Parecer sobre o Plano de Desenvolvimento e Investimento na Rede de Transporte de Eletricidade para o período 2022-2031 (PDIRT-E 2021)

A ZERO – Associação Sistema Terrestre Sustentável é uma organização não-governamental de ambiente profundamente comprometida com a transição energética e a neutralidade climática em 2050. Neste sentido, vimos por este meio enviar os nossos contributos para esta consulta pública.

Figura 2: Perfil de carregamento diário: a) “Direct Recharging” e b) “Valley Recharging”

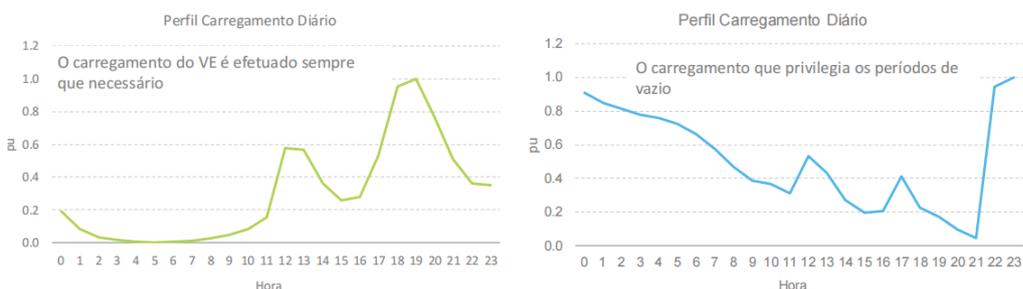
A estratégia de carregamento de VE é de crucial importância no padrão do diagrama de cargas. A REN ilustra na figura seguinte (Anexo 10) o efeito relativo da “Direct Charging” (DC) e do “Valley Charging” (VC). Como se constata o DC tem um efeito de crescimento da carga por volta das 18-20h, agravando a ponta do início da noite. Por seu lado o VC transfere o carregamento para os períodos de vazio entre as 21h:00h e as 6h:00 com muito menor impacto no crescimento da ponta do diagrama de cargas nacional.

Figura 4: Perfil de carregamento VE em 2030 (60% “Direct Recharging” e 40% “Valley Recharging”)

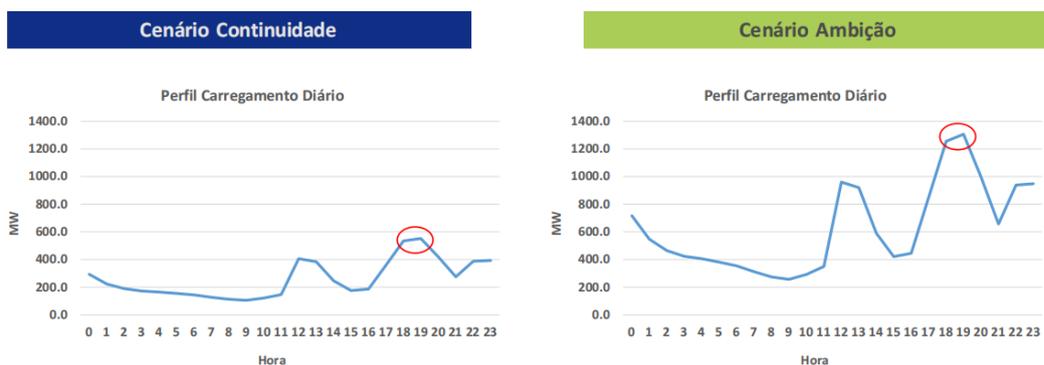
Num dos exemplos dados pela REN (figura seguinte), na hipótese de 60% de DC e 40% de VC, a ponta da noite poderia aumentar 1300MW no cenário Ambição já no horizonte 2030, o que seria altamente exigente para a gestão otimizada do SEN.

A ZERO considera da maior importância que a tutela trace orientações corretas sobre a política de mobilidade elétrica, de forma a minimizar ou evitar a probabilidade de ocorrência deste tipo de cenários de agravamento da ponta de final do dia, quando a produção solar já não pode contribuir para o sistema e que, com maioria de razão, coloca severas exigências, e custos acrescidos, ao dimensionamento e gestão do SEN.
